「ふげん」廃止措置計画及び保安規定 変更認可申請について （性能維持施設の見直し） （案）

2022年6月9日

国立研究開発法人日本原子力研究開発機構
敦賀廃止措置実証部門
敦賀廃止措置実証本部
新型転換炉原型炉ふげん

② 原子炉補機冷却系の変更 (今回の変更認可申請)

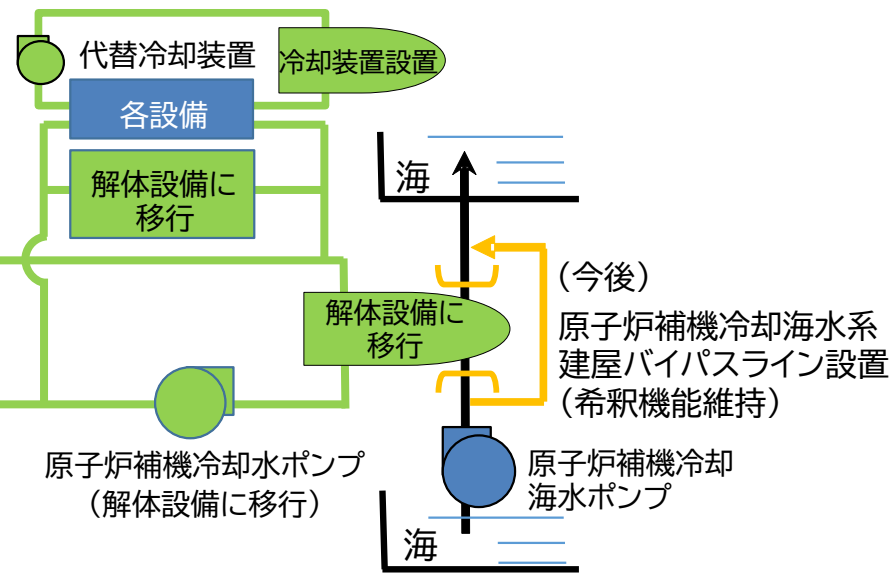
原子炉補機冷却系
⇒代替冷却装置を設置し、解体設備に移行

③ 所内電気設備の見直し

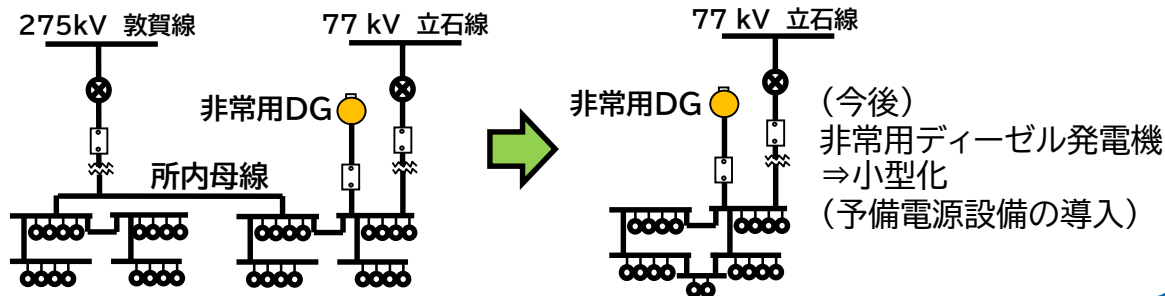
外部受電設備
⇒275kVから77kVに切替え

代替冷却装置

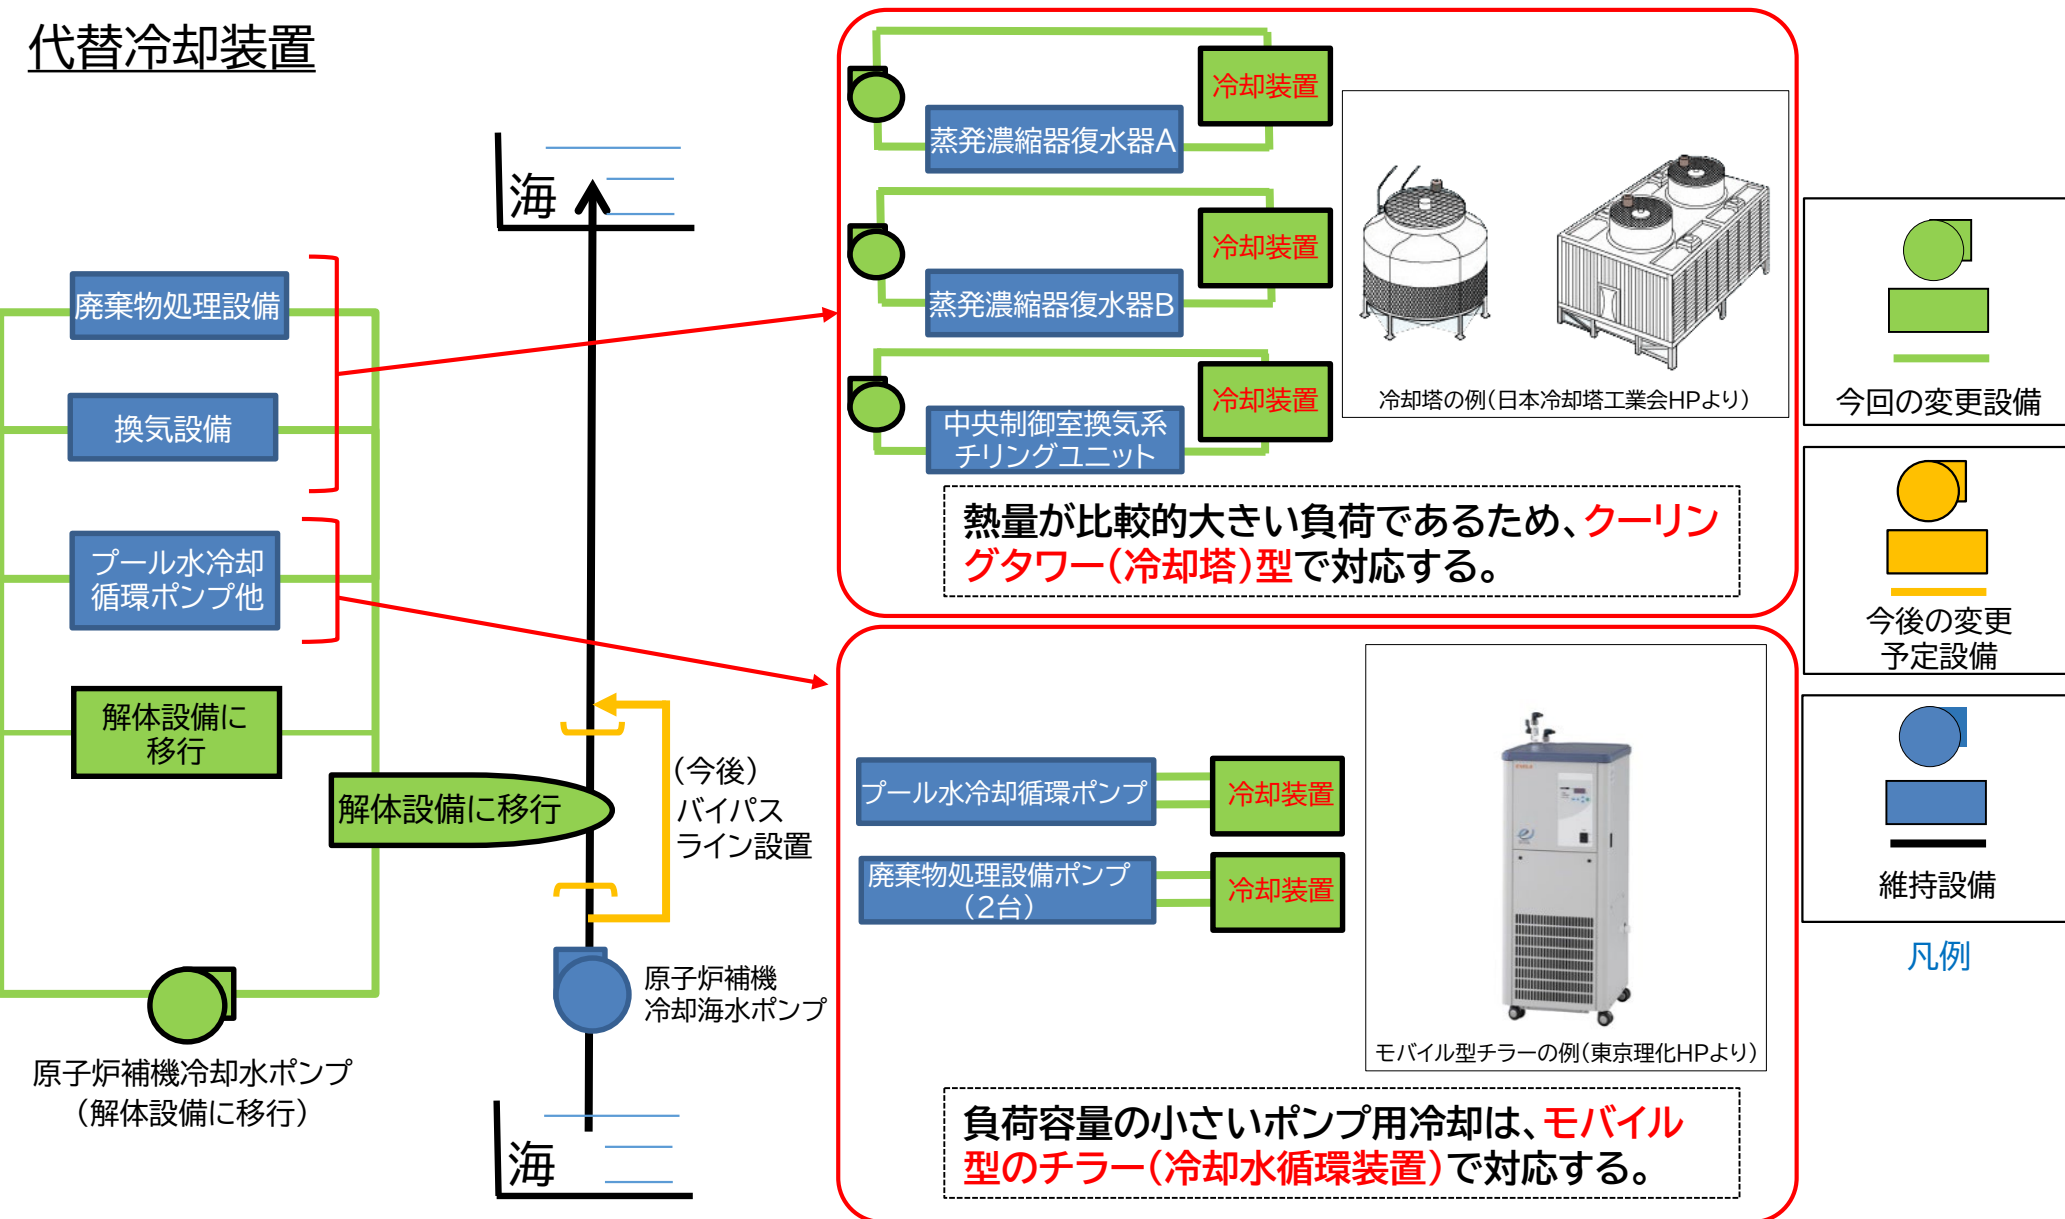
今後の廃止措置を安全に遂行するために除熱が必要な設備のみを対象とし、原子炉補機冷却系と同等の冷却性能を有する代替冷却装置を設置(P.11参照)

原子炉補機冷却系に対する要求機能はプラント運転時から比較して低下しており、一部除熱が必要な機器には、代替冷却装置を設置し、原子炉補機冷却系は供用を終了する。なお、代替冷却が必要な液体廃棄物処理系等への通水が停止した場合であっても、廃液処理を一時的に停止すること等にはなるが、作業員及び公衆の被ばく等につながるおそれはない。

空気圧縮機の設置場所の変更

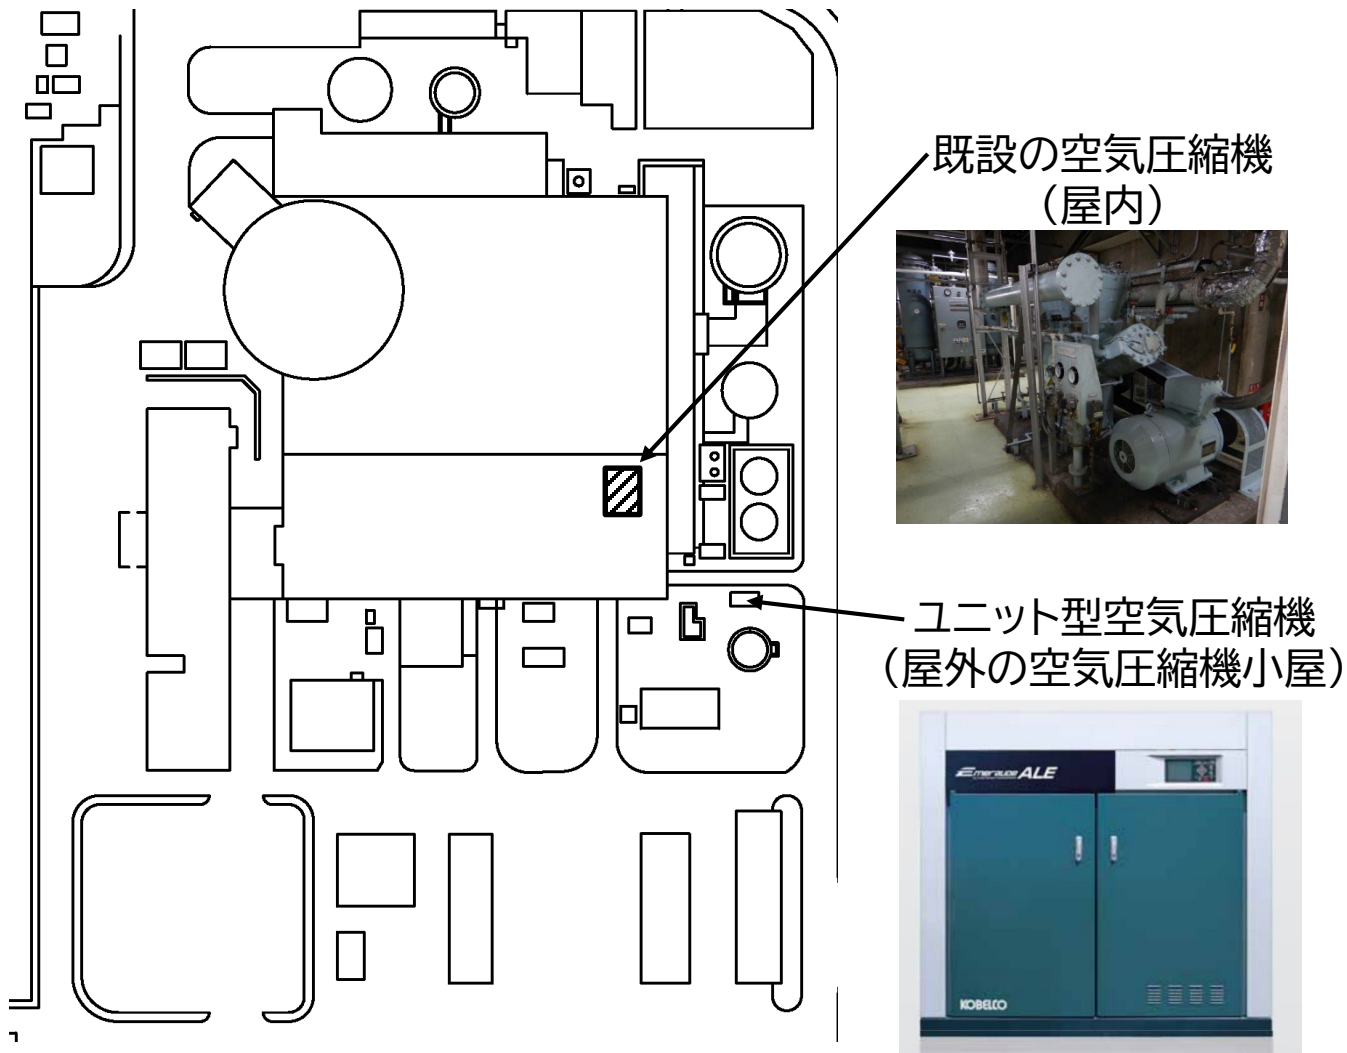
解体撤去物の搬送ルートとの干渉防止及び近接する供用を終了した設備を解体可能とするため、空気圧縮機の設置場所を屋内から屋外に変更
